Ristinarkuntien jalankulun ja pyörätien katusuunnitelmaehdotus välillä Vehnämyllynkatu - Sammon valtatie, Ristinarkun kaupunginosassa, TRE:8146/10.03.02/2017.

Sampolan pihaan liittyvän Sammonaukion viheralueen katusuunnitelmaehdotus, Liisankallion kaupunginosassa, Dno TRE: 2672/10.03.02/2020.

Tampereen polkupyöräilijät ry muistuttaa seuraavaa.

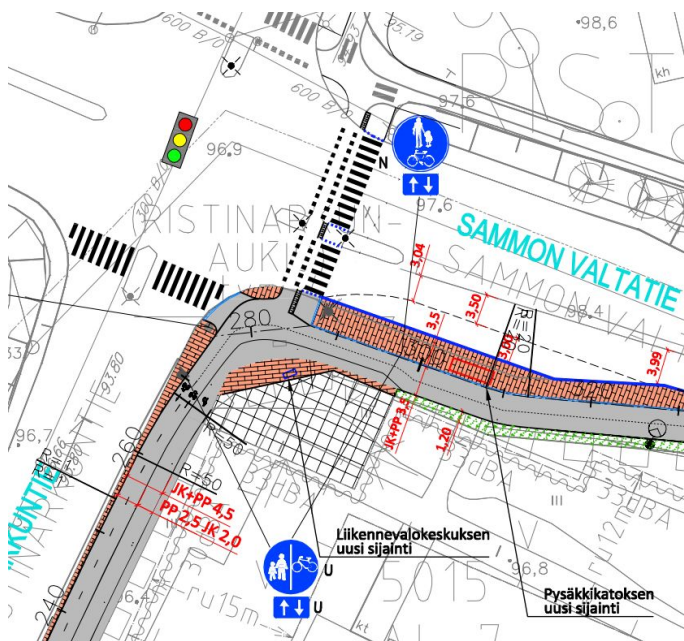
Ristinarkuntien suunnitelma on merkittävä parannus pyöräilyn olosuhteisiin. Huomiomme kiinnittyi pariin pienempään detaliin: Sammon valtatie varressa on suunnitelmassa yhdistetty jk+pp, josta puuttuu kuitenkin uuden tieliikennelain mukainen lisäkilpi kaksisuuntaisuudesta. Käsitksemme mukaan Sammon valtatie risteykseen on uudenkin lain mukaan maalattava pyörätien jatkeen merkinnät. Lisäksi tämä korostaa erottelua myös risteysalueella. Alla olevassa kuvassa nämä muutokset on hahmoteltu:
